Mission régionale d'autorité environnementale

**Avis délibéré de la Mission Régionale d'Autorité environnementale
de Bourgogne-Franche-Comté
sur le projet de parc éolien des Chauvirey
sur les communes de Chauvirey-le-Châtel et Chauvirey-le-Vieil (70)**

n°BFC-2020-2028

Projets éoliens connus (source EI page 361)

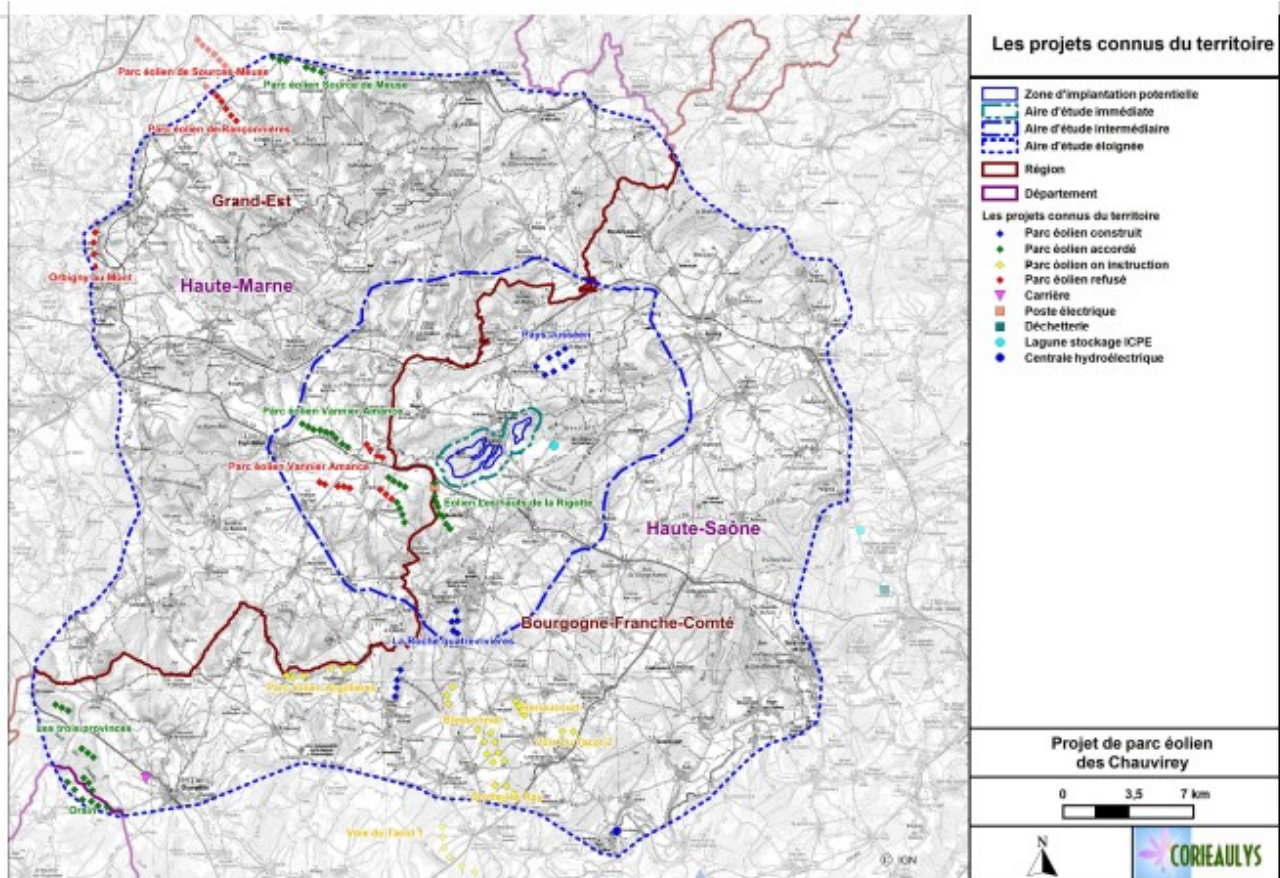
Six autres projets éoliens en cours d'instruction au sud de l'aire d'étude éloignée sont également identifiés : Argillières (6 mâts, indiqué par erreur comme refusé, mais finalement pris en compte à juste titre dans l'analyse), Blessonnier (11 mâts, cependant refusé), Renaucourt (4 mâts), Brotte-lès-Ray (4 mâts), la Voie du Tacot 2 à Mont-Saint-Léger (3 mâts) et la Voie du Tacot 1 à Membrey (6 mâts situés hors de l'aire d'étude éloignée). **La MRAe recommande de compléter cette liste avec le projet de parc éolien de Sud Vannier (9 mâts) en cours d'instruction.**
